第 98 回岩手県環境影響評価技術審査会

(1) (仮称)盛岡菜園プロジェクト 第 2 種事業の判定について (資料No. 1 ~ 4)

(2) (仮称)岩手大船渡陸前高田風力発電事業 計画段階環境配慮書について (資料No. 5 ~ 7)

(仮称) 盛岡菜園プロジェクト第2種事業概要書に対する委員等事前質問・意見

予測地点配置図

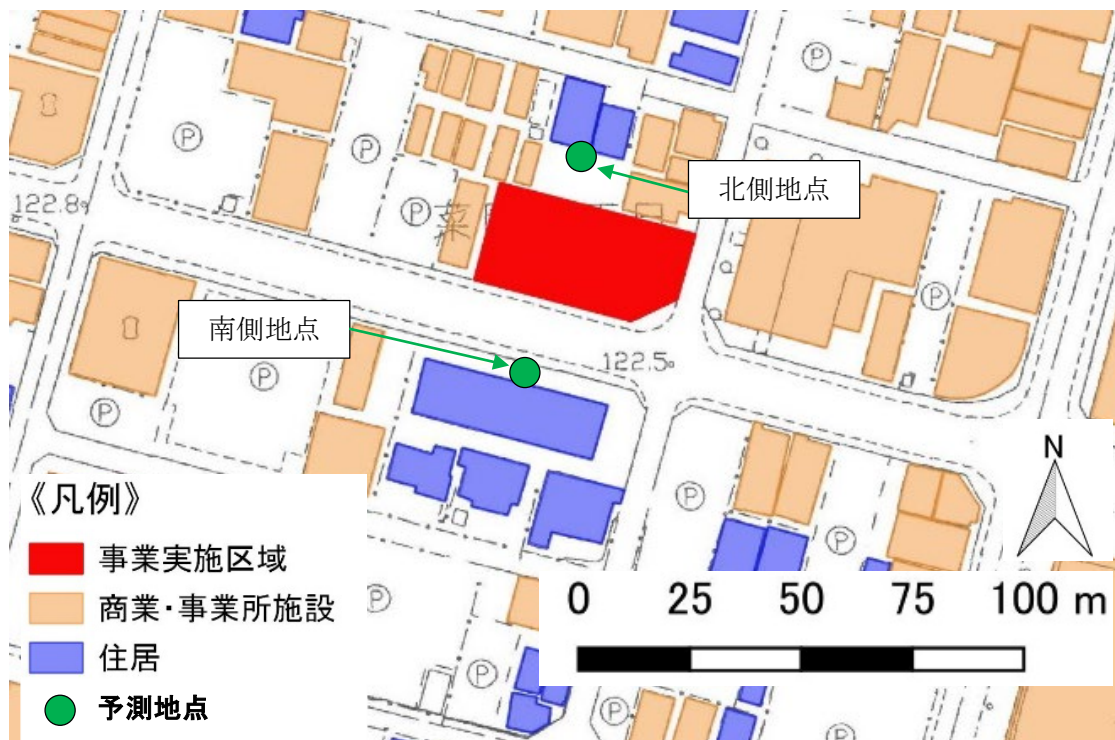
| No. | 区分 | 委員名 | 図書頁 | 質問・意見 | 事業者回答 |
|--------|----|------|-----------|---|--|
| No.6補足 | 騒音 | 永幡委員 | 5-11～5-20 | <p>建設騒音には環境基準が適用されないということは、環境アセスメントの際に、等価騒音レベルでの評価をしなくてよいことを意味するわけではありません。5%時間率騒音レベルは、あくまでも、そのレベルを超える時間が全体の5%を示す値を示しているだけで、その他の時間の騒音レベルについては、全く評価されていません。建設工事を行っている全時間帯の騒音レベルが評価できる指標は、等価騒音レベルです。等価騒音レベルが現状よりどの程度大きくなるのかも、周辺環境への影響を知るための重要な指標となります。そのため、等価騒音レベルの予測値が具体的に示される必要があります。</p> | <p>別添資料6に示すとおり、工事中の道路交通騒音及び建設工事騒音による総合的な等価騒音レベルは、最寄り住居における予測地点において北側で61～65dB、南側で62～63dBと予測されます。</p> <p>道路端における実測値が63dBであることから、工事中の騒音レベルは大きく増加するものではないと考えられますが、騒音の影響の回避・低減につながる対策として以下を講じることとします。</p> <ul style="list-style-type: none"> ・建設機械は、低騒音型を選定する。 ・建設機械の点検・整備に努める。 ・工事量の平準化を図る。 ・作業は低騒音工法の採用に努める。 ・工事車両の適切な運行計画の策定・運用を行う。 ・交通規則順守の指導徹底等により騒音の低減に努める。 ・工事実施にあたっては、周囲の方々に説明し、著しく騒音影響が生じる場合は個別に対策を講じる。 |

予測地点は、最寄り住居のある北側地点及び南側地点の2地点（高さ1.2m）とした。

(1) 事業実施区域南側の高さ方向の等価騒音レベルについて
予測地点配置図

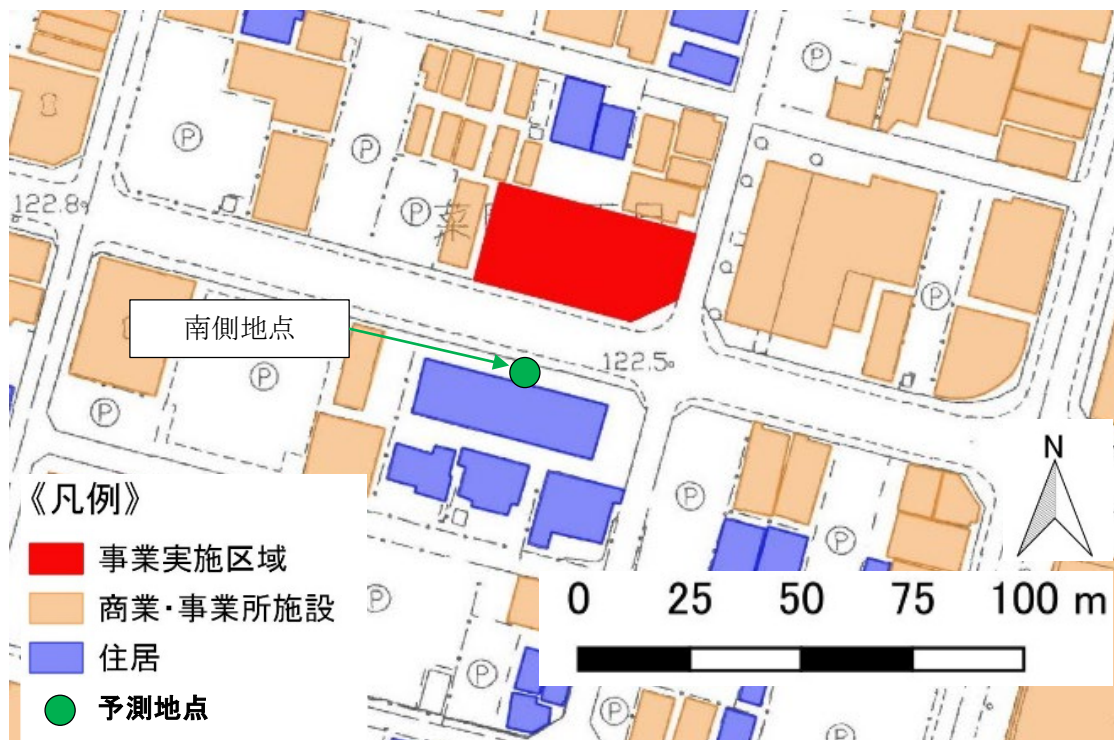
| No. | 区分 | 委員名 | 図書頁 | 質問・意見 | 事業者回答 |
|--------|----|------|-----------|---|--|
| No.7補足 | 騒音 | 永幡委員 | 5-11～5-20 | <p>事業者回答では、資材の運搬にかかる騒音のみ、高さ方向の計算がなされていますが、事業に係る騒音は資材の運搬にかかる騒音だけではなく、建設工事の騒音もあります。両者の複合影響まで考え、高さ方向の評価をする必要があります。</p> | <p>別添資料7に示すとおり、南側の共同住宅における工事中の道路交通騒音及び建設工事騒音による高さ方向の総合的な等価騒音レベルは、61～69dBと予測されます。</p> <p>道路端における実測値が63dBであることから、工事中により騒音レベルの増加が予測されることから騒音の影響の回避・低減につながる対策として以下を講じることとします。</p> <ul style="list-style-type: none"> ・建設機械は、低騒音型を選定する。 ・建設機械の点検・整備に努める。 ・工事量の平準化を図る。 ・作業は低騒音工法の採用に努める。 ・工事車両の適切な運行計画の策定・運用を行う。 ・交通規則順守の指導徹底等により騒音の低減に努める。 ・工事実施にあたっては、周囲の方々に説明し、著しく騒音影響が生じる場合は個別に対策を講じる。 |

予測地点は、南側の共同住宅がある地点とした。

図1 保安林の国有林・民有林の区別

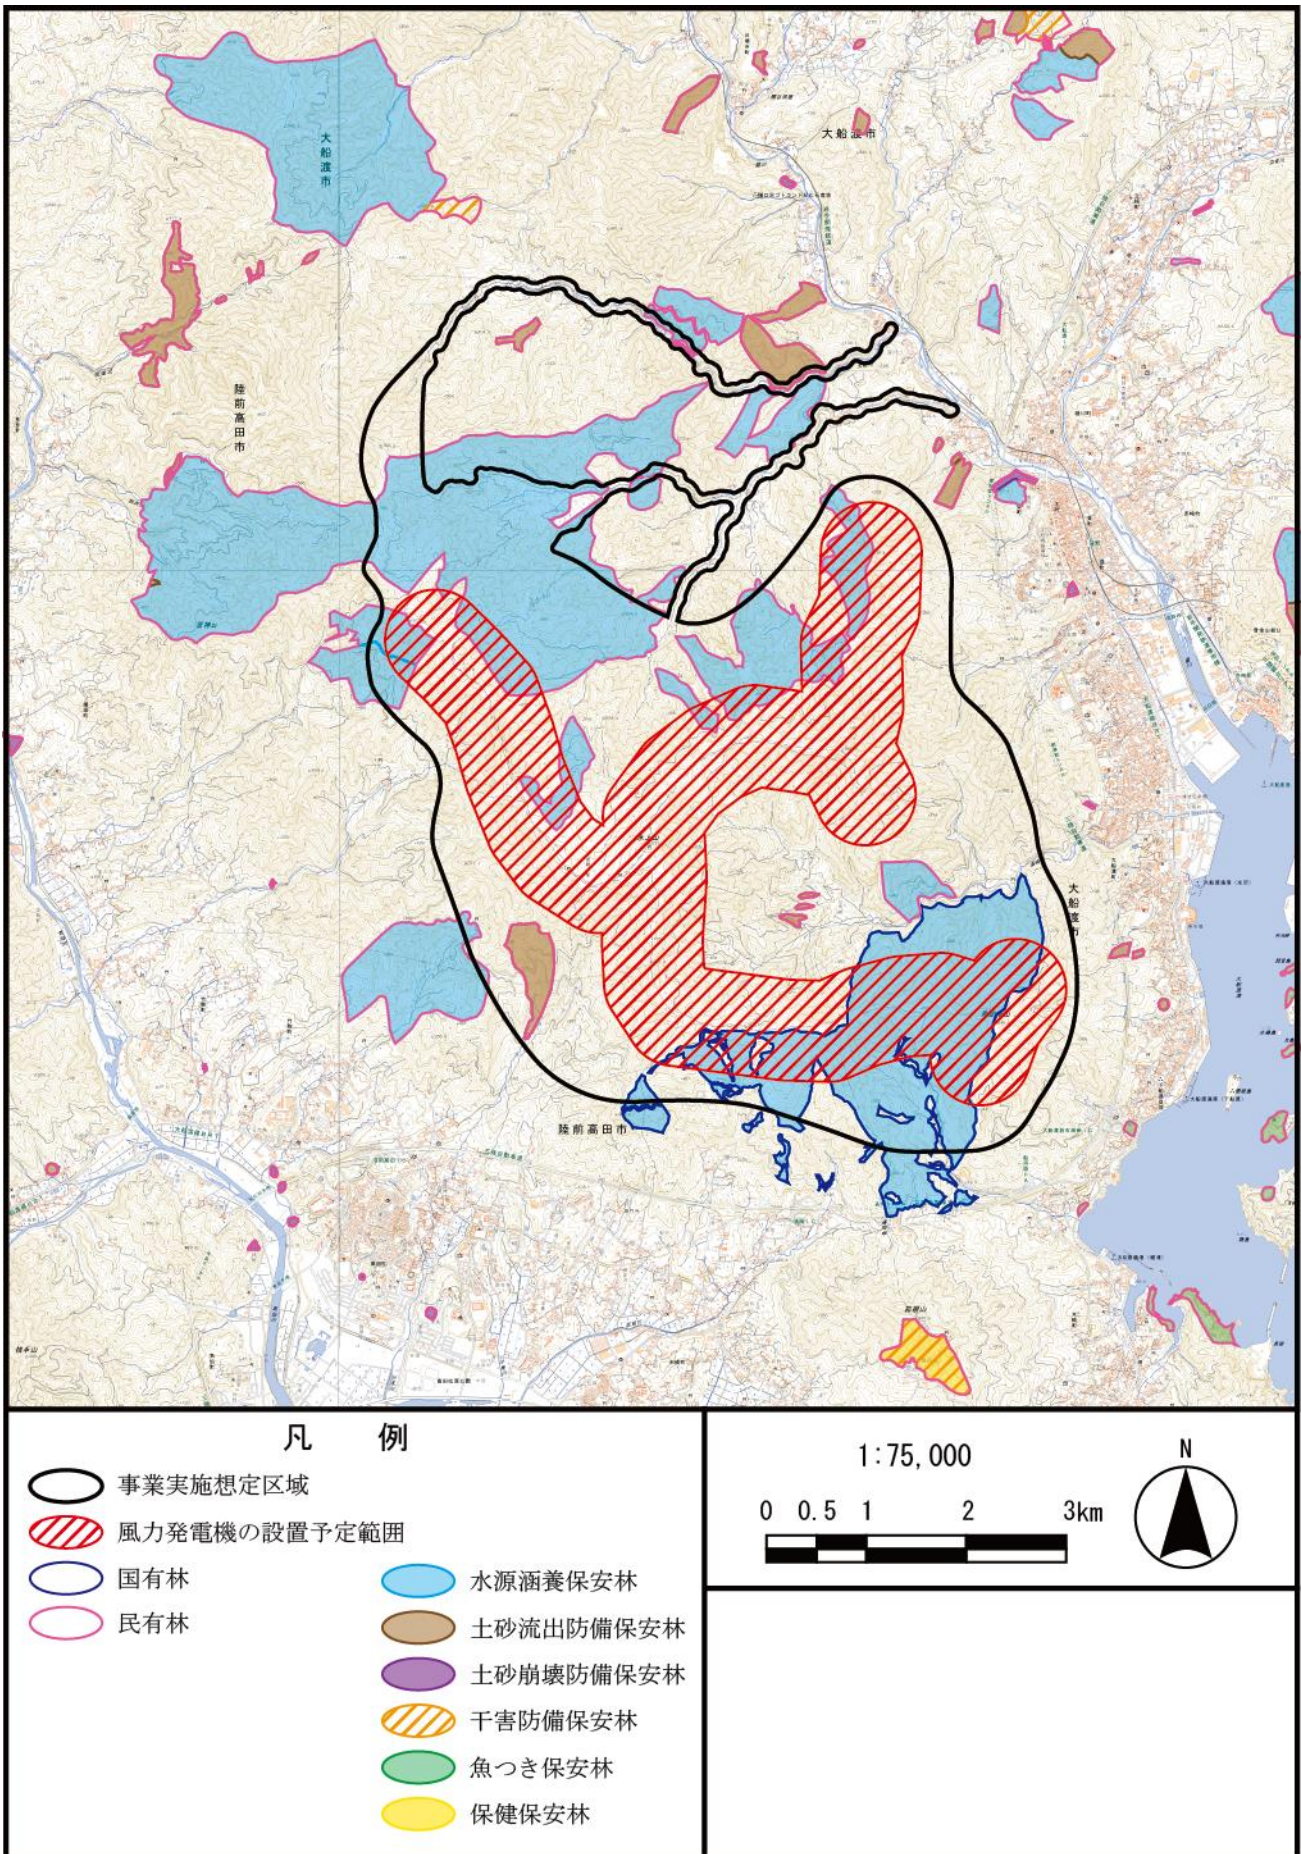
| No. | 区分① | 区分② | 委員名 | 図書頁 | 質問・意見 | 事業者回答 |
|-----|------|-----|-------|-----------------------------------|---|--|
| 4 | 想定区域 | | 鈴木委員 | 12、22-23 | <p>下から9行目に「検討対象エリアには、保安林及び岩手県自然環境保全指針による優れた自然評価図における保全区分A及びBに該当する区域が存在することから、可能な限り風力発電機の設置予定範囲から除外した。」と書かれているが、結果の図2.2-8(3)及び(4)では、事業実施想定区域は国有保安林の大半と重なっており、またほぼ完全に保全区分AまたはBの中に入っている。したがって、これらの保全対象エリアに配慮して事業実施想定区域を絞り込んだ形跡は全く見当たらず、上記の記述とは大きな食い違いが見られる。</p> <p>このような矛盾を避けるためには、「風況の良い場所を選定した結果、保安林及び保全区分A・Bを除外することはできなかったが、計画の熟度を高める中で変更区域を最小化する予定である。」というように記述すべきではないか。</p> | <p>ご指摘のとおり、矛盾が生じている点があったため、今後の手続きにおいては記載方法に留意いたします。なお、配慮書p13に記載のとおり、「事業実施想定区域には一部砂防指定地、土砂災害警戒区域、土砂災害特別警戒区域、保安林及び岩手県自然環境保全指針による優れた自然評価図における保全区分A及びBに該当する区域が存在することから、今後、事業計画の熟度を高めていく過程で、風況を含む現地調査や輸送路調査等の詳細な検討を行うことにより、可能な限り改変面積を最小限に抑えた事業計画とする予定である。また、事業の実施に当たっては、関係機関と協議を実施の上、その地域が有する機能を阻害しないよう、保全に努める。」としております。</p> |
